„Rekonstrukce výpravní budovy v žst. Praha hl.n.“ – 2. etapa

Vysvětlení zadávací dokumentace – Dodatek č. 11

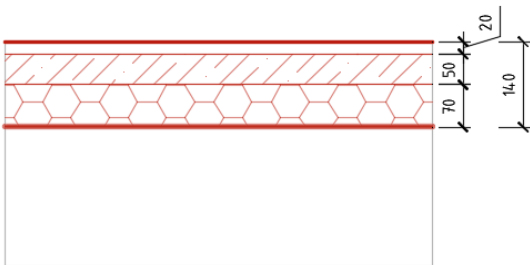
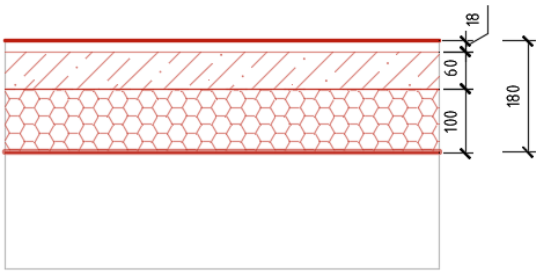
U položek asfaltových pásů – pol.č. 186 a pol. č. 187 nejsou ve VV výměr uvedené skladby dle Tabulky skladeb P/02 a P/16. Prosíme o kontrolu a případné doplnění výkazu výměr.

Skladba P/02 se nevyskytuje – opraveno v tabulce skladeb.

Skladba P/16 byla do tabulky skladeb doplněna.

P/02	SKLADBA PODLAHY S LITÝM TERRAZZEM

<ul style="list-style-type: none">-lité terrazzo tl.20 mm-betonová mazanina C20/25+KARL (100x100x4mm) tl.50mm-tepelná izolace EPS150 tl.70mm $\lambda=0,035$ W/mK, pevnost 150kPa při 10% deformaci, lepená k podkladu PU lepidlem-separační textilie netkaná 100% PES 300g/m²-hydroizolační pás z SBS modifikovaného asfaltu s nosnou vložkou z Al folie kaširovanou skleněnými vlákny-hydroizolační pás z SBS modifikovaného asfaltu s nosnou vložkou ze skleněné rohože (min. 60 g/m²) <p>STÁVAJÍCÍ SKLADBA</p>

P/16	SKLADBA PODLAHY S KERAMICKOU DLAŽBOU

<ul style="list-style-type: none"> -keramická dlažba tl.15mm -lepidlo tl.3mm -hydroizolační stěrka -cementový potěr CP25+KARI (100x100x4mm) tl.60mm -tepelná izolace EPS150 tl.100mm $\lambda=0,035$ W/mK, pevnost 150kPa při 10% deformaci, lepená k podkladu PU lepidlem -separační textilie netkaná 100% PES 300g/m² -hydroizolační pás z SBS modifikovaného asfaltu s nosnou vložkou z Al folie kaširovanou skleněnými vlákny -hydroizolační pás z SBS modifikovaného asfaltu s nosnou vložkou ze skleněné rohože (min. 60 g/m²) <p>STÁVAJÍCÍ SKLADBA</p>
